島根原子力発電所第2号機 審査資料	
資料番号	NS2-添3-002-07 改01(比)
提出年月日	2022年3月24日

## 先行審査プラントの記載との比較表

(VI-3-2-7 重大事故等クラス2容器の強度計算方法)

中国電力株式会社

図 3-10

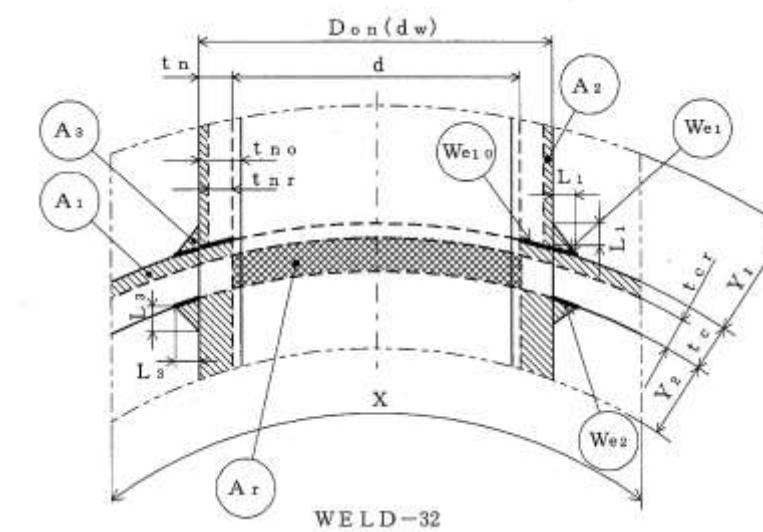
・設備の相違  
【東海第二】  
島根 2号機では当該溶接形状は用いていない
